製品仕様変更のお知らせ

■ 対象商品：アルミ製高所作業用ゴンドラ

■ 仕様変更内容 床側面アングルの高さ、金具取付側アーム部材 変更

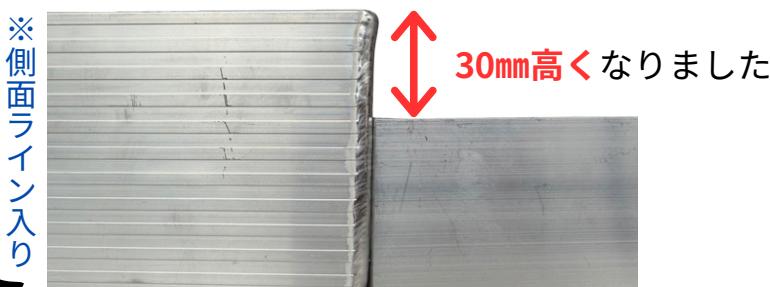
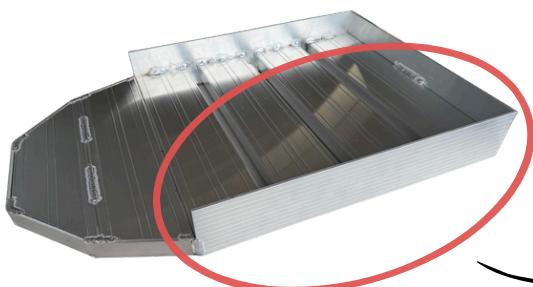
旧仕様

- 床側面アングル高さ 60mm(内側床から高さ 20mm)
- アーム部材 角パイプ30×70 2枚重ねて溶接

新仕様

- 床側面アングル高さ **90mm**(内側床から高さ **50mm**)
- 材料にラインを入れて**意匠性up！**
- アーム部材 **一体型の専用部材**に変更

断面図

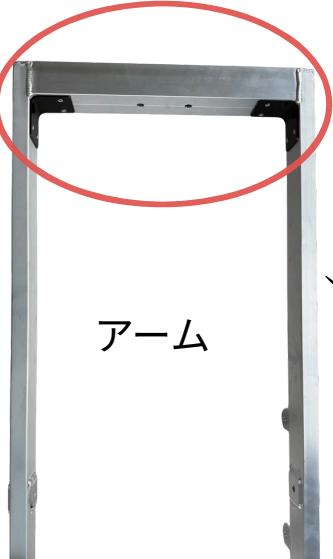
軽量化しました！
